Gutachterliche Stellungnahme **Mehrfertigung**

Auftraggeber XX
Datum des Auftrages 22.02.2017
Auftrag Beurteilung der ausgeführten Roh-
bauleistungen im Vergleich zum ver-
traglichen Bau-Soll
Bearbeiter Dipl.-Ing. Stefan Wallrafen
Berichtsstand 23. Februar 2017
Berichtsumfang 23 Seiten

Am XX.02.2017 wurde die TÜV SÜD Industrie Service GmbH von der Stadt Friedrichshafen, Stadtbauamt, mit der Begutachtung und Beurteilung der Betonqualität im Zuge der Erstellung des Rohbaus des Sportbaudes und des zugehörigen Parkhauses beim Bauvorhaben „Sportpark Friedrichshafen beauftragt.

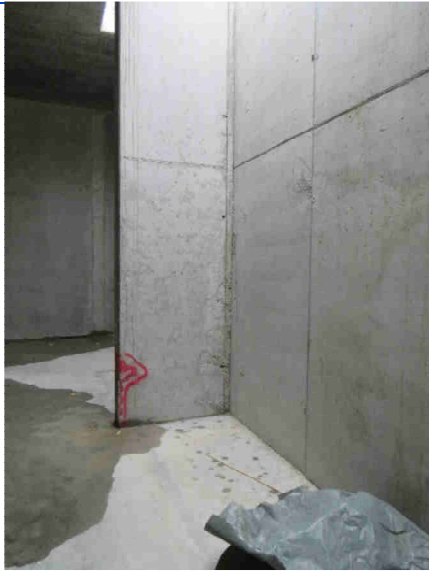
Nr.	Bauteil / Feststellung	Foto / Bemerkung
[F 1]	Im Bereich Sportbad waren die Wände im Untergeschoss zu großen Teilen betoniert. Die Decke über UG war nur im Bereich der Technikräume im Übergangsbereich zwischen Sportbad und Parkhaus fertiggestellt.

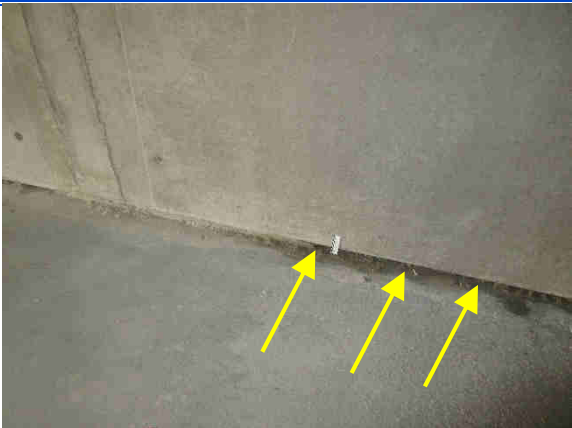
Nr.	Bauteil / Feststellung	Foto / Bemerkung
[F 5]	Große Fehlstellen im Beton des Wandanschlusses sind sichtbar. Mehrere Bewehrungsstäbe liegen frei.

Im Falle von tiefergehenden Fehlstellen (Kiesnester, Stellen mit Entmischungen, usw.) ist zunächst das nicht tragfähige Material mechanisch zu entfernen. Ein Betonersatz ist dann nach den Vorgaben der RiLi-SIB [n 5] mit den entsprechenden vorbereitenden Maßnahmen auszuführen. Dabei ist ein entsprechender Reparaturmörtel für statisch relevante Bereiche ggfls. auch mit einer Zulassung für die Verwendung im Bereich mit Anforderungen an die Feuerwiderstandsklasse (F90) zu verwenden.
